CENTRAL SOLAR DE FUNDÃO-PENAMACOR – HIBRIDIZAÇÃO DO
PARQUE EÓLICO DE PENAMACOR

ESTUDO DE IMPACTE AMBIENTAL

VOLUME V: ELEMENTOS ADICIONAIS

O presente documento constitui o Volume V – Aditamento – do Estudo de Impacte Ambiental (EIA) relativo à Central Solar de Fundão Penamacor – Hibridização do Parque Eólico de Penamacor (AIA n.º 3780), datado de outubro de 2024, e visa dar resposta à solicitação da Agência Portuguesa do Ambiente (APA), veiculada através do ofício n.º S000446-202501-DAIA.DAP - DAIA.DAPP.00216.2024 (ANEXO XI – Pedido de Elementos Adicionais do Volume IV – Anexos).

Figura 2.1 - Levantamento de olival realizado na LE-CSFP.SBQ

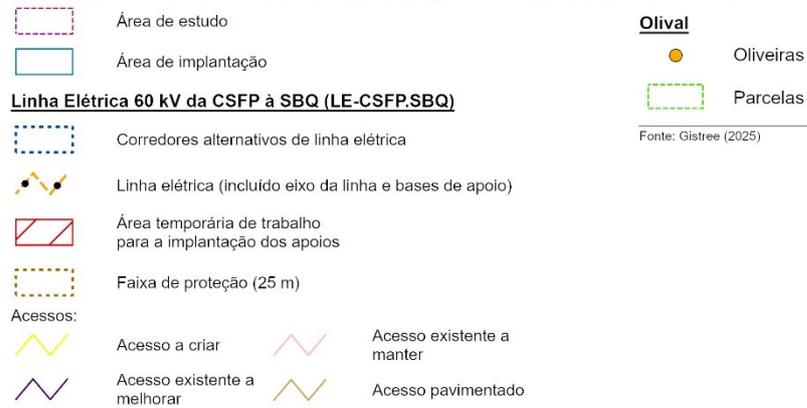
i. A localização da parcela (concelho, freguesia, Lugar, situação do prédio rustico onde base situam as oliveiras);

ii. O número de oliveiras a arrancar;

iii. Área ocupada.

Contudo, verifica-se intersecção do traçado da linha LE-CSFP.SBQ com áreas de olival. Por forma a avaliar a necessidade do arranque de oliveiras devido à implantação do projeto, efetuou-se o levantamento das existências de oliveiras nas parcelas onde se implantavam os apoios 30, 33, 35 e 36 da LE-CSFP.SBQ.

Verifica através da Figura 2.1, que o projeto da LE-CSFP.SBQ foi desenvolvido de forma a salvaguardar todas as oliveiras, não se identificando assim a necessidade de abate.

- *“(ii) O número de oliveiras a arrancar”*: o número será de zero, visto **não se prever a necessidade de arrancar qualquer exemplar**, pois os mesmos são salvaguardados pelos elementos de projeto da LE-CSFP.SBQ; adicionalmente, disponibiliza-se no ANEXO IV.4, em formato geopackage, as oliveiras inventariadas
- *“(iii) Área ocupada”* - entende-se que esteja a ser solicitada a área de implantação dos elementos de projeto da linha elétrica; assim, remete-se para os editáveis disponíveis no ANEXO III.3-B, do VOLUME IV – ANEXOS.

Figura 2.2 - Exemplo de esquema do atravessamento das linhas de água pela vedação

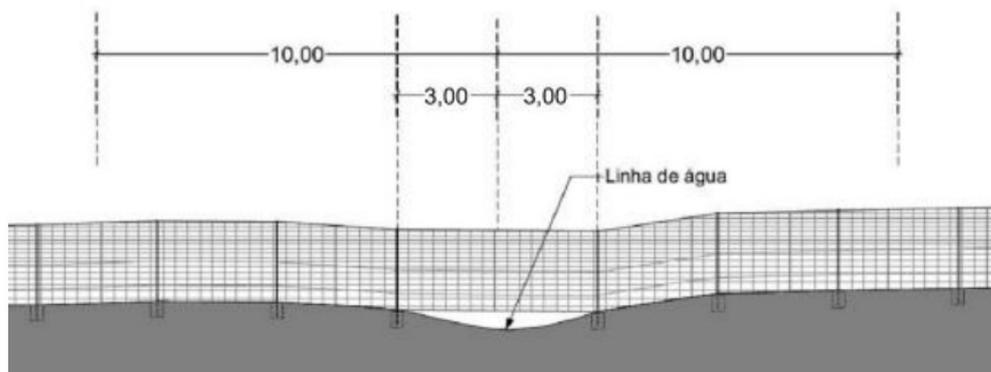
viii - Apresentar planta com os locais de atravessamento das linhas de água por acessos e pela vedação da central, bem como solução (passagem hidráulica ou outra) e justificação técnica, para que não exista impedimento ao livre escoamento da água para o período de retorno de 100 anos;

Relativamente a cruzamento por parte da vedação, na planta GRE-24-001-ING-CIV-010-R01, verifica-se que as linhas de água cruzadas pela vedação, são de 1ª ordem. A solução concebida desenvolve-se na própria vedação e visa garantir o normal escoamento do curso de água sem qualquer interferência com o mesmo, para o período de retorno de 100 anos.

De forma a garantir a normal progressão do escoamento das linhas de água que são cruzadas pela vedação perimetral, e evitar uma eventual obstrução da linha de água por efeito da acumulação de detritos na rede da vedação, em todos os locais de atravessamento está prevista a elevação da vedação sobre o talvegue da linha de água, com uma largura livre de 6 m e a altura não inferior a 250 mm. Nestas condições, não se considera haver nenhum local associado à área de projeto onde ocorra um impedimento do livre escoamento da água superficial para o período de retorno de projeto de 100 anos.

Figura 3.1 – Planta geral da área de apoio

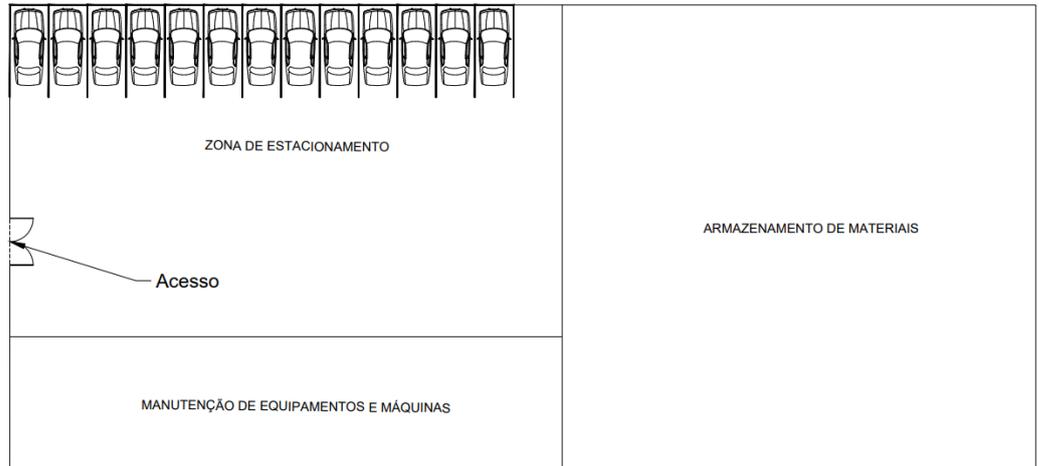
3.6. Indicar o local onde serão realizadas eventuais operações de reparação e manutenção da maquinaria utilizada na fase de construção. Se estas forem realizadas na área de implantação do projeto, indicar o local e descrever os cuidados a observar na execução daqueles trabalhos.

Durante a fase de construção da Central Solar existirão 5 áreas de apoio, com a seguinte disposição:

Como se verifica pela Figura 3.1, as áreas de apoio possuirão um espaço dedicado para a manutenção de equipamentos e máquinas.

Figura 8.1 - Enquadramento biogeográfico da AE-CSFP e Corredores Alternativos

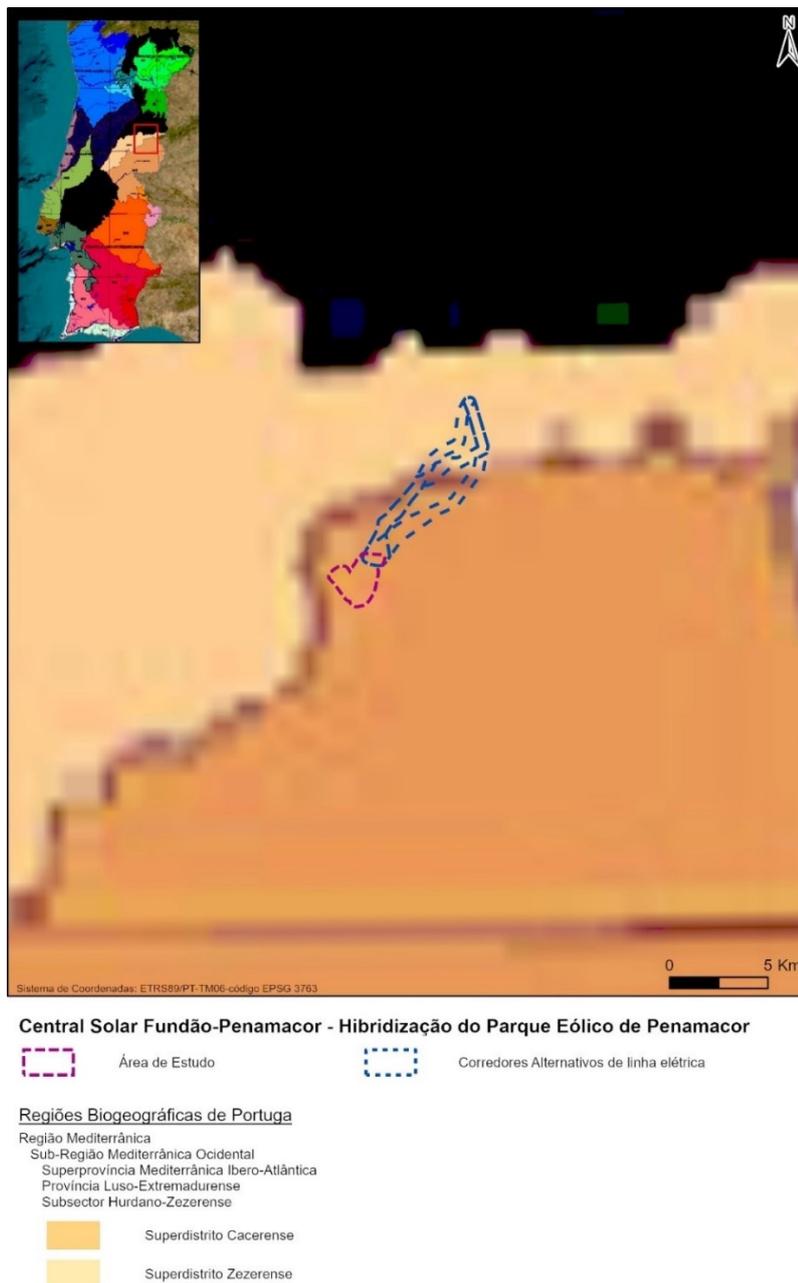
8.3. Confirmar se a área de estudo se enquadra mesmo no Superdistrito Cacerense ou se a área de estudo não se enquadra somente no Superdistrito Zezerense.

De acordo com o disposto em Costa *et al.* (1998), a área de estudo da CSFP insere-se exclusivamente no *Superdistrito Cacerense*. Contudo, a zona norte dos corredores da linha elétrica, inserem-se no *Superdistrito Zezerense*, tal como evidenciado pela figura seguinte.

Figura 10.1 - Simulação diária da produção de energia num dia no mês de outubro (em cima) e num dia do mês de novembro (em baixo)

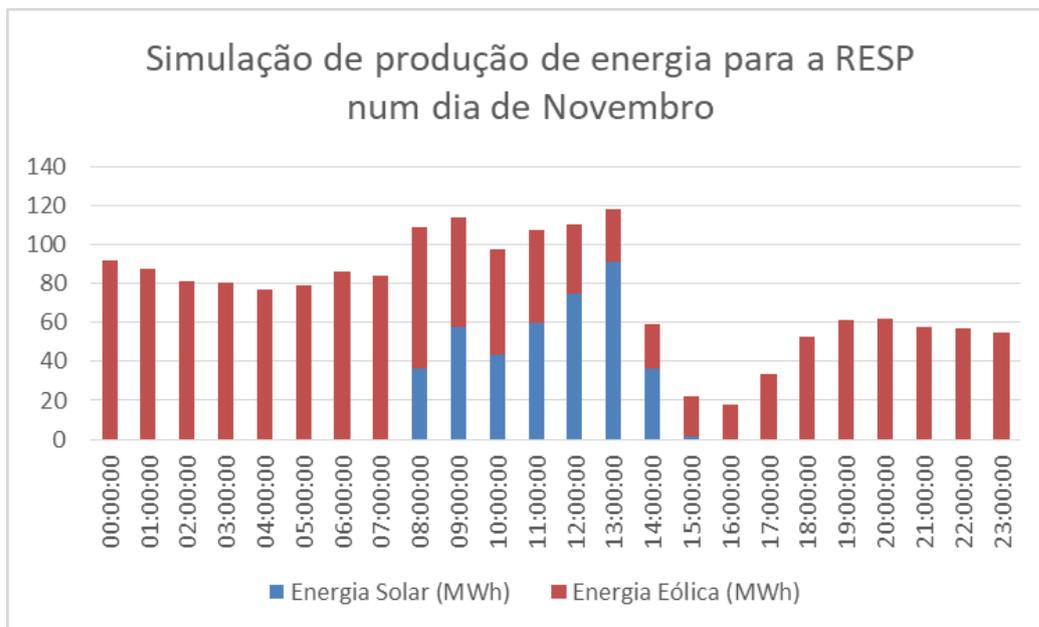
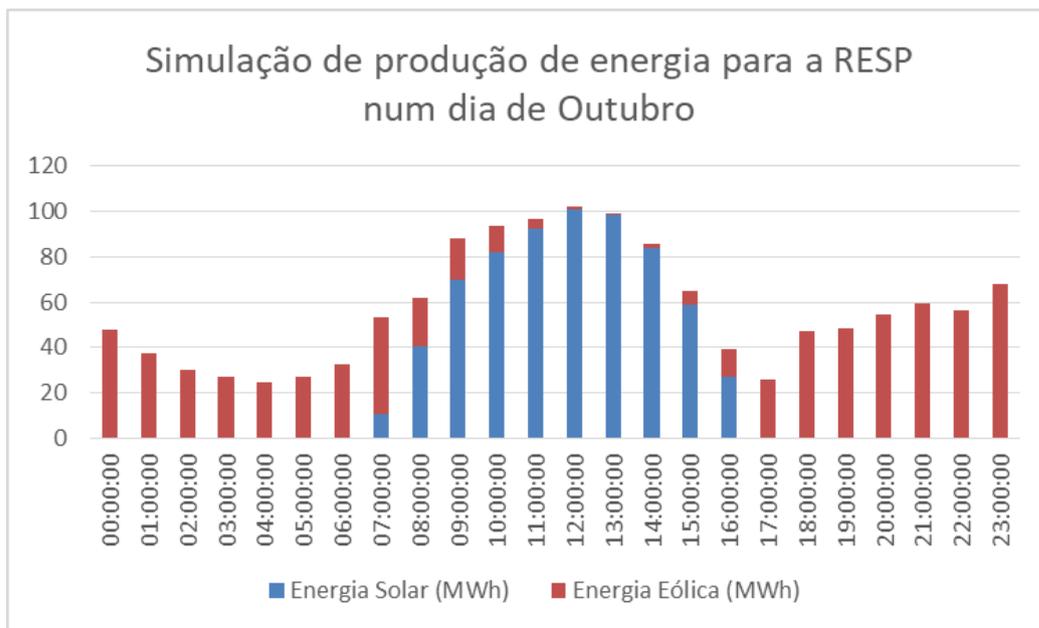
10.1. Corrigir a figura 2.2 do Relatório Síntese do EIA, uma vez que não aparece qualquer informação.

Por forma a dar resposta ao solicitado, foi corrigida a Figura 2.2 do Relatório Síntese (Volume II) do EIA, que se apresenta de seguida:
